ODBORNÝ POSUDEK

č. 287 – 19

ve věci: **„posouzení DPS „ Celková rekonstrukce a modernizace
Aquaparku Příbram“**

**Posouzení projektové dokumentace
k provedení stavby**

Obr. C-1 Výřez z projektové dokumentace (D.1.1 A - 3.12 příčný řez A) ze kterého je patrné, že sklon finských přelivných žlábků směrem k nádrži (1.102) je $35/248 \cdot 100 = 14,1\%$ což je více než připouští norma ČSN EN 15288-1+A1.

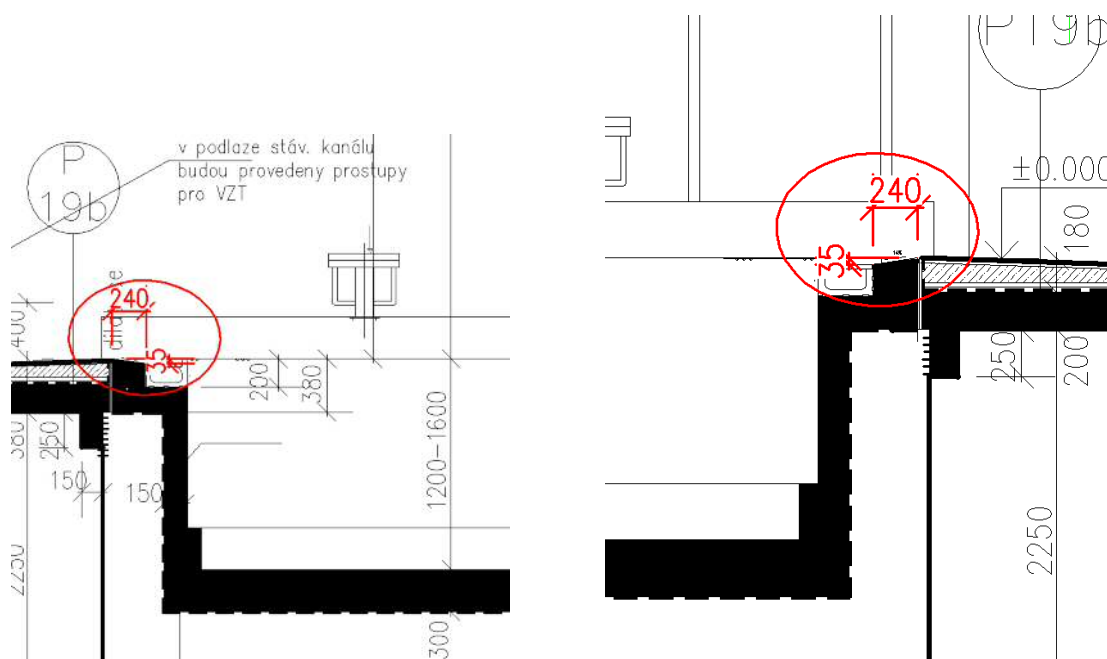
C.3.2. Sklon finských přelivných žlábků u jednotlivých bazénů (1.102, 1.093, 1.094, 1.041 a 1.042) je v rozporu s ČSN EN 15288-1+A1. Dle článku 5.6.2.1 této normy musí jeho sklon vzhledem k nádrži bazénu být $\leq 10\%$.

Důkaz: Výše uvedené tvrzení je podloženo výřezy z PD, viz obr. C-1, C-2, C-3 a C-4, dále je podloženo výřezem z ČSN EN 15288-1+A1, viz. obr. C-5.

Obr. C-6 Výřez z projektové dokumentace (D.1.1 A - 3.15.2 navrhovaný stav, podélný řez – stávající bazén), ze kterého je patrné, že svislá vzdálenost mezi stupni schodiště do dětského bazénu je menší než 140 mm.

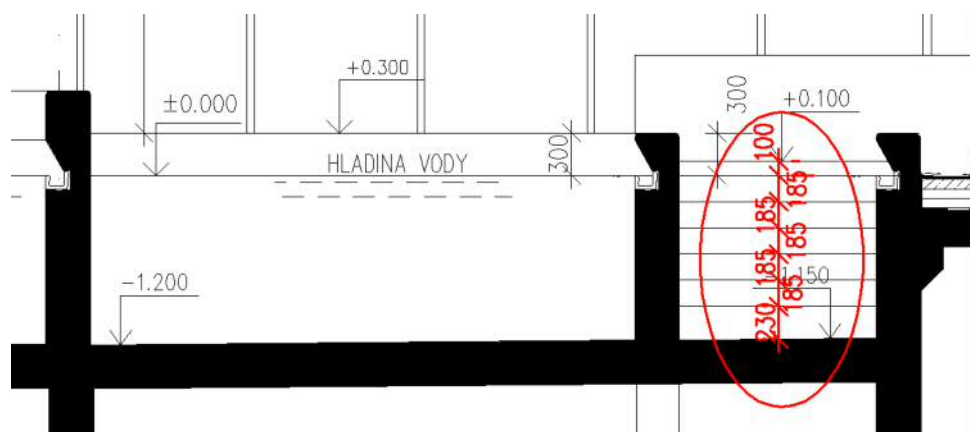
C.3.3. Návrh vestavěných zapuštěných schodů do dětského bazénu (1.094), rekreačního bazénu (1.040) a na výstupu z dojezdu tobogánů (0.28) je v rozporu s ČSN EN 15288-1+A1. Dle článku 5.6.3.2 písm. e) této normy musí mít stupně rovnoměrnou svislou vzdálenost mezi 140 mm a 300 mm.

Důkaz: Výše uvedené tvrzení je podloženo výřezy z PD, viz obr. C-5, C-6 a C-7, dále je podloženo výřezem z ČSN EN 15288-1+A1, viz. obr. C-8.

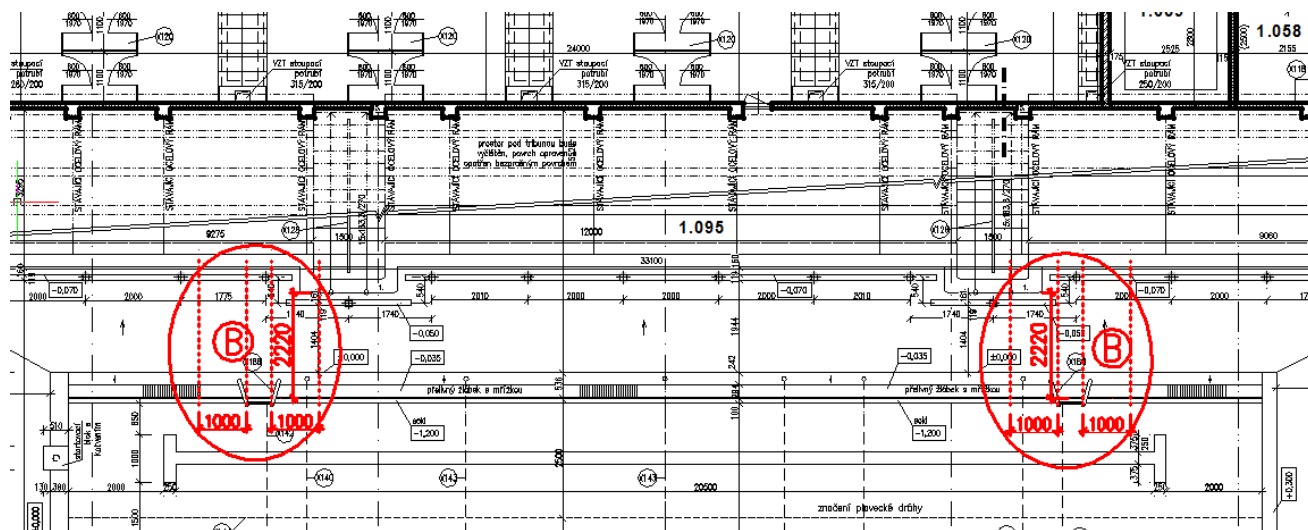
C.3.4. Šířka ochozů u výukového bazénu (1.102), plaveckého bazénu (1.093) a dětského bazénu (1.094) je v rozporu s ČSN EN 15288-1+A1. Dle článku 5.6.1 této normy musí šířka ochozů bazénu vyhovovat tabulce 1 (obr. C-12).

Důkaz: Výše uvedené tvrzení je podloženo výřezy z PD, viz obr. C-9, C-10 a C-11, dále je podloženo výřezem z ČSN EN 15288-1+A1, viz. obr. C-12.

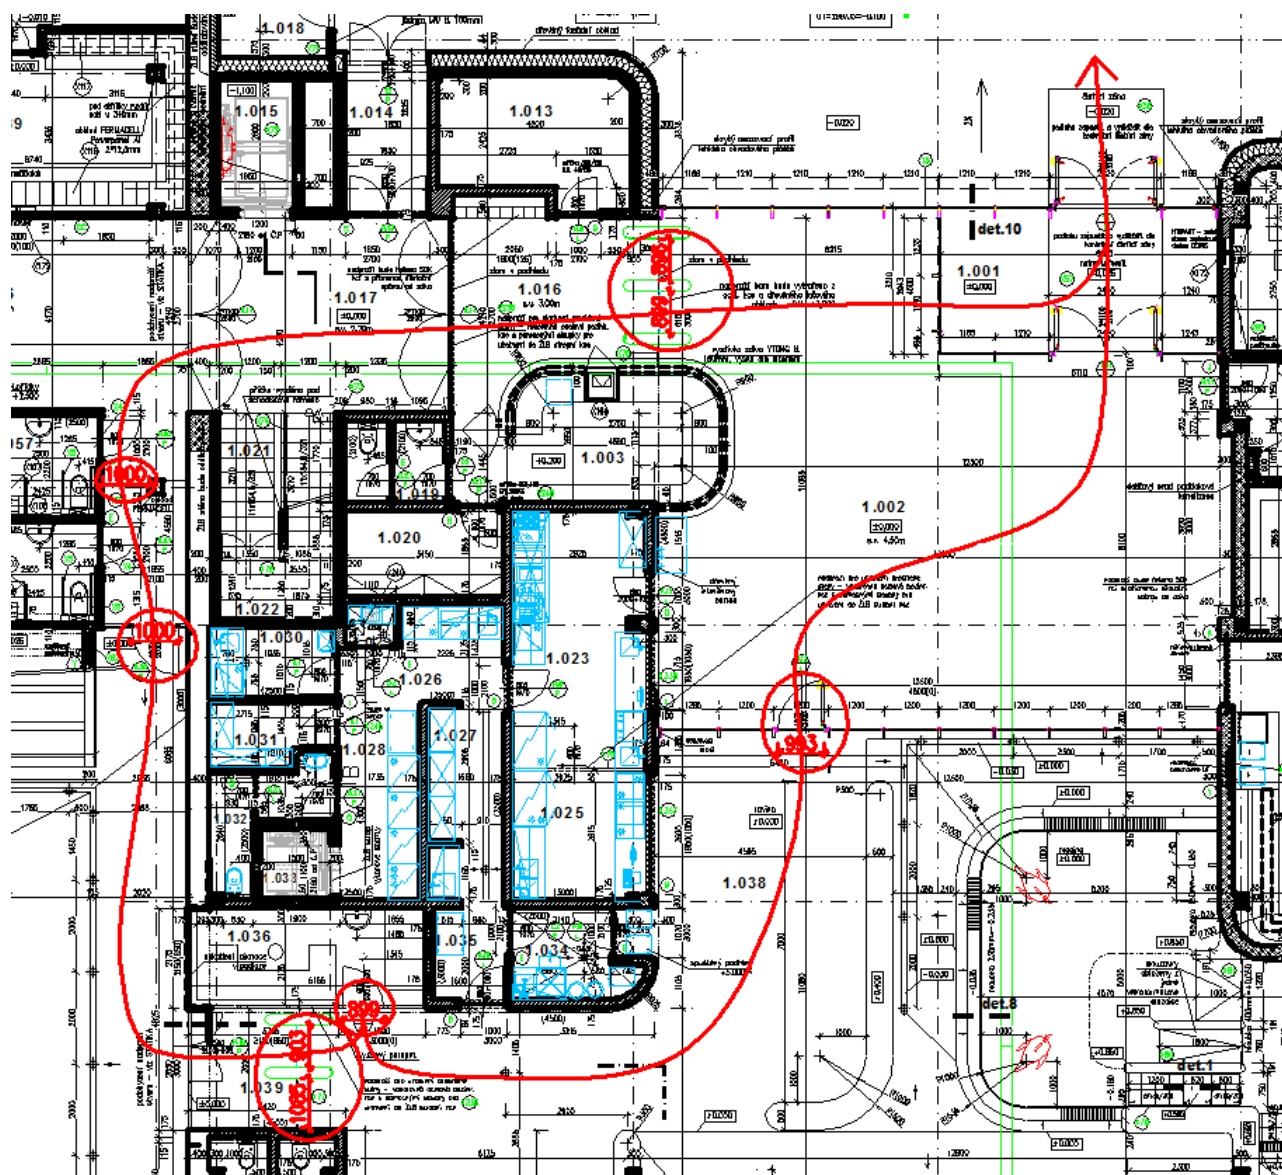
C.3.5. Cesta od místnosti pro poskytnutí první pomoci k sanitce není v PD navržena. Případné trasy, kudy může být tato cesta zajištěna, jsou v rozporu s ČSN EN 15288-1+A1. Dle článku 5.9 písm. g) této normy musí být tato cesta co nejvíce přímá, o šířce $\geq 1,2$ m a dostatečně prostorná pro transport na vozíku nebo nosítkách.

Důkaz: Výše uvedené tvrzení je podloženo výřezem z PD, viz obr. C-13, dále je podloženo výřezem z ČSN EN 15288-1+A1, viz. obr. C-14.

Obr. C-16 Výřez z projektové dokumentace (D.1.1 A - 3.3.4 navrhovaný stav, půdorys 1.pp – stávající zázemí), ve kterém jsou vyznačeny prostory (0.15 a 0.16) určené pro skladování chemikálií. Dále je patrné, že pro uskladnění dovezených chemikálií bude nutné překonat cca 2 m výšky po schodech.

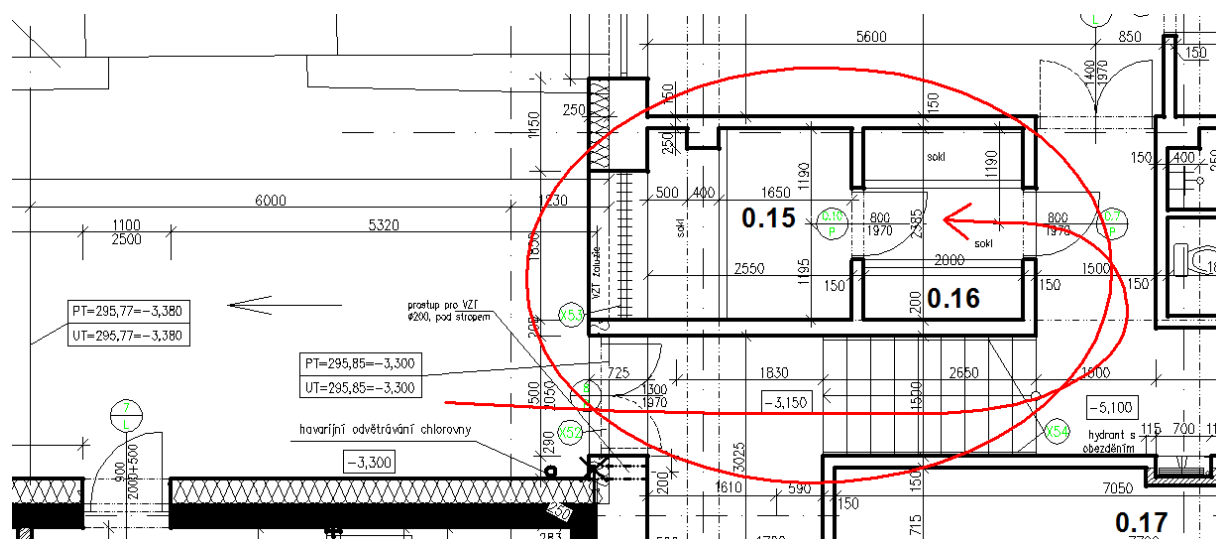
C.3.6. Návrh prostor pro skladování chemikálií na úpravu vody (0.15 a 0.16) je v rozporu s ČSN EN 15288-1+A1. Dle článku 5.11 písm. g) této normy musí být ve stejné úrovni jako je vstup při dodávání nebo mít vstup přímo z venku.

Důkaz: Výše uvedené tvrzení je podloženo výřezem z PD, viz obr. C-15, dále je podloženo výřezem z ČSN EN 15288-1+A1, viz. obr. C-16.
